Latowicz, dnia 23 marca 2026r.

RGOS.271.3.2026.TN

Dot. postępowania pn.: „Remont i modernizacja kompleksów sportowych „Moje Boisko - Orlik 2012” w Latowiczu i Wielgolesie, gm. Latowicz”

3) 3bloki startowe do treningu i zawodów szkolnych.

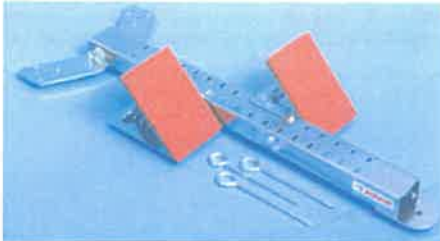
II. Wykonawca części 1 powinien dostarczyć niżej wymienione wyposażenie kompleksu „Orlik” w Wielgolesie

Blok powinien nadawać się do stosowania na żwirze - w kpl specjalne szpilki do mocowania, jak również na tartanie - specjalne kolce stabilizujące blok.

Konstrukcja bloku lekka, stalowa cynkowana galwanicznie z bezpiecznymi zaokrąglonymi krawędziami. 16 stopniowy zakres ustawienia oparcia pod stopy z opcją błyskawicznej zmiany rozstawu. Konstrukcja oparcia pod stopy z możliwością 4 stopniowej regulacji kąta nachylenia, wierzchnia strona zaś pokryta warstwą gumową ze strukturą antypoślizgową. Długość 84cm
